Diagram over

TOR OLYMPIC H 6 ^{AM/}FM 220 V \approx

Ændring af FM-antenneindgang for

OLYMPIC H 6 AM/FM

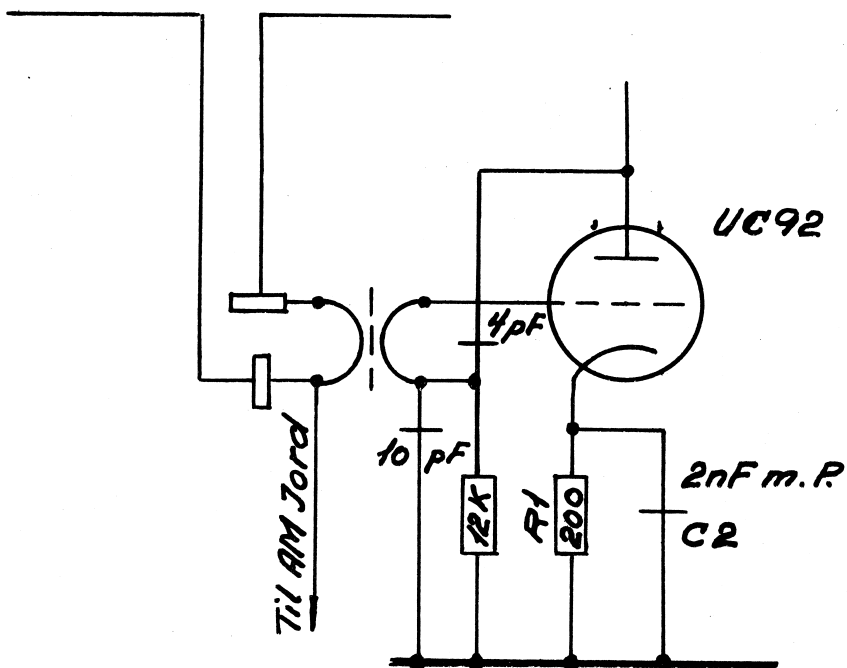
Jævnfør special-diagram for ændring af antenneindgang

TOR OLYMPIC H6 AM/FM
220 V ~

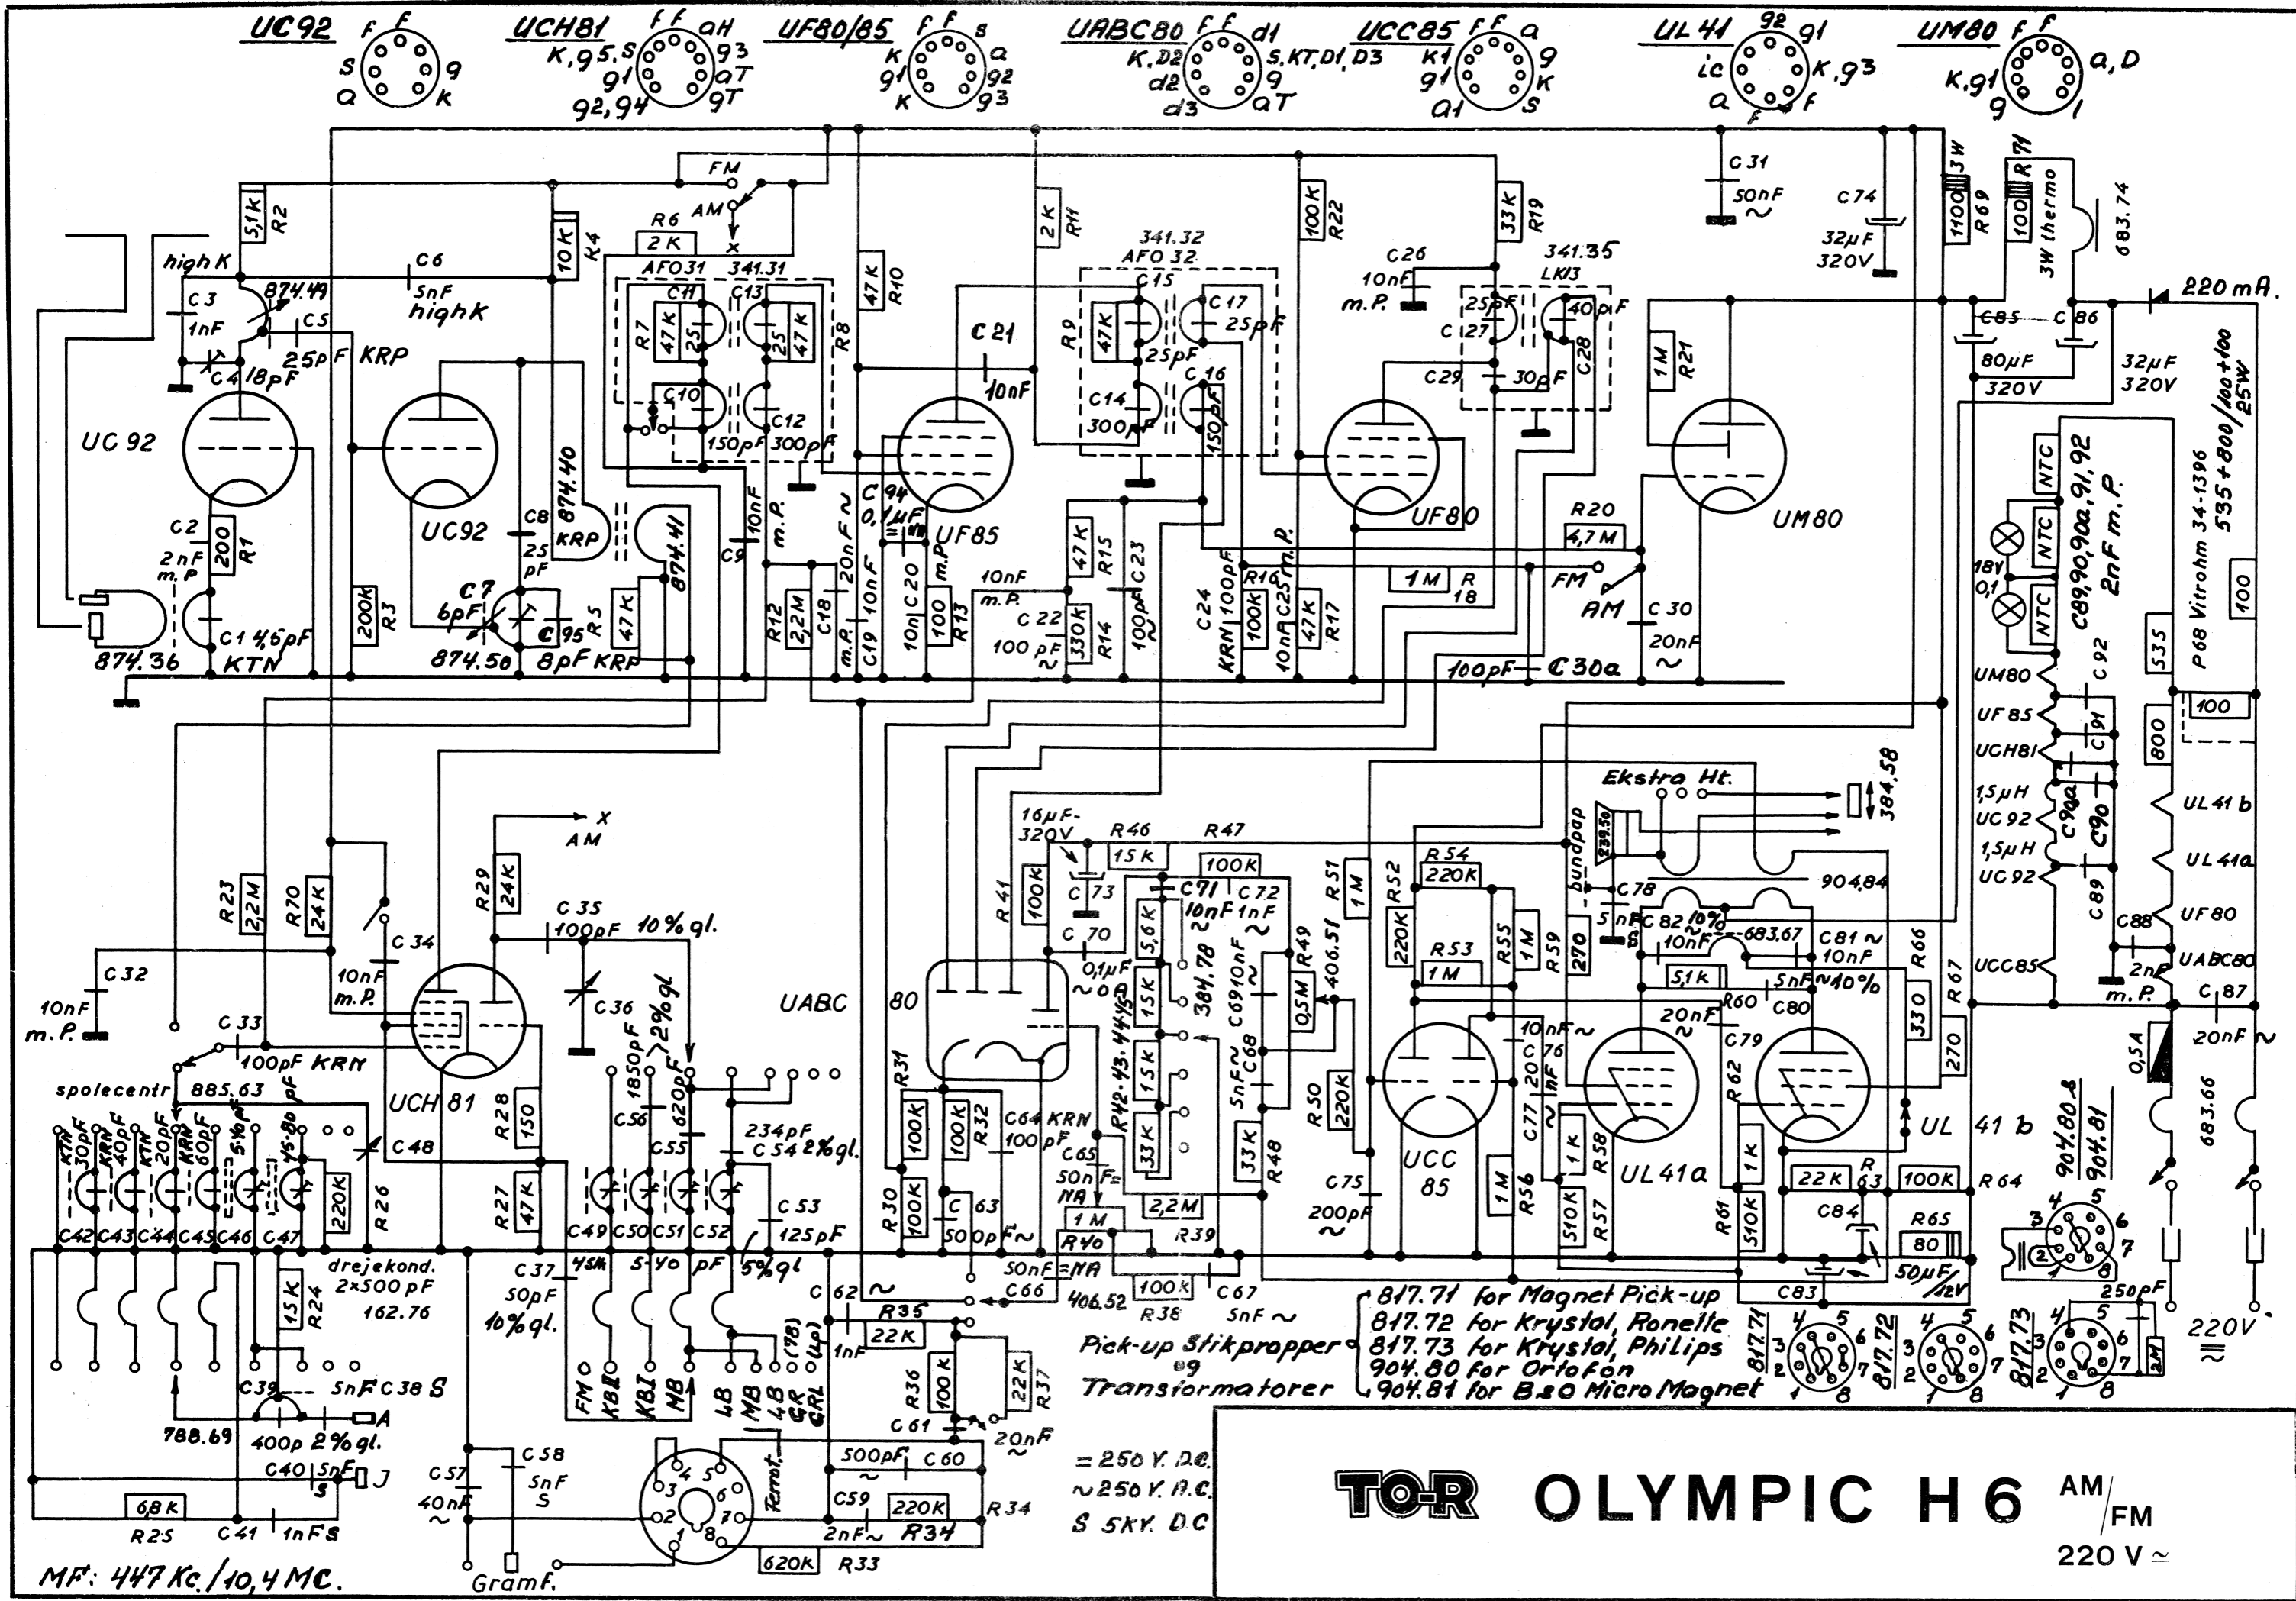
Paa Diagrammet er:
 C21 flyttet fra Stel til G2 paa UF85.
 Der er tilføjet en 2nF (m.p.) Blokkondensator
 fra G1 detraadsben paa UCH81 til Stel.
